Hieronder een samenvatting van de schriftelijke reacties van de omwonenden, voorzien van gemeentelijk commentaar.

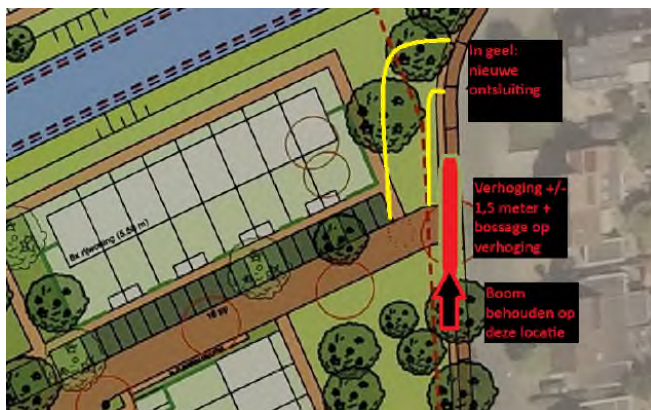
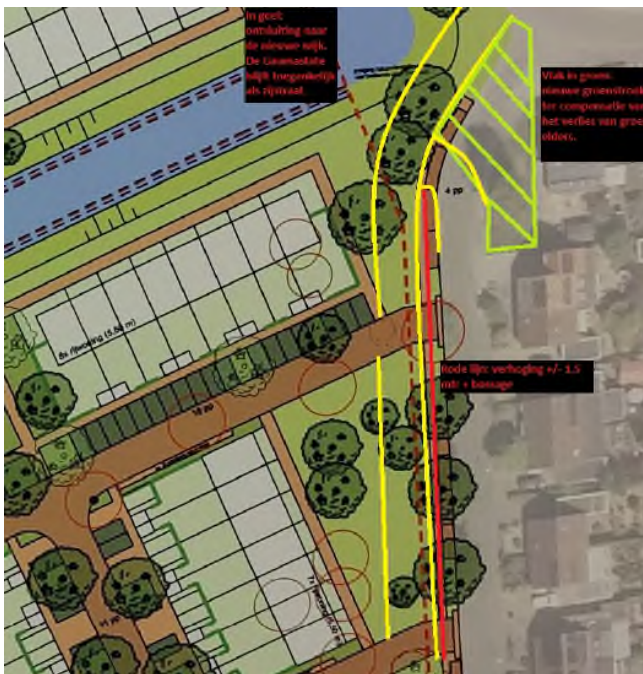
Verder heeft appellant heeft onderstaand drie alternatieve ontsluitingen aangedragen:

Reactie:

Door de aangepaste ontsluiting wordt aan deze bezwaren tegemoet gekomen.
